Knotenpunkt L 130 / Fuhrenkamp / Vareler Weg

Müssen die Bäume wirklich weg?

Informationen zu einer umstrittenen Planung

Abb. 2: Ursprünglicher Entwurf für den Knotenausbau
Anlage 1 zur Begründung des B-Planes Nr. 59

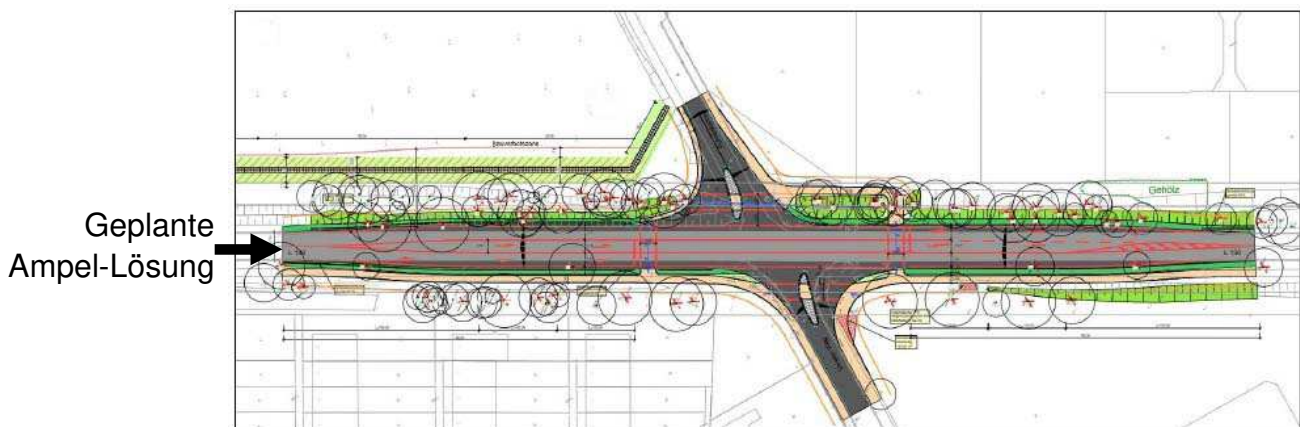
Für den Fahrzeugverkehr plant die Gemeinde **Linksabbiegespuren** in Richtung Fuhrenkamp und Vareler Weg von **jeweils ca. 90 m Länge**. Alleine hierfür werden voraussichtlich **66 (!)** gesunde Bäume gefällt!

Das ist nicht nachvollziehbar!

Die Gemeinde Scheeßel hat für die Änderung des Bebauungsplans Nr. 59 „Fuhrenkamp II“ das sog. „Vereinfachte Verfahren“ nach § 13 Baugesetzbuch gewählt. Eine frühzeitige Information der Öffentlichkeit findet dabei **nicht** statt. Dieses Verfahren darf aber **nur** angewendet werden, wenn die **Grundzüge** der Planung **nicht** verändert werden. Der Vergleich von Kreisel- und Ampellösung für die Kreuzung (s. Seite 1) zeigt, **dass die alte Planung komplett über den Haufen geworfen wurde.**
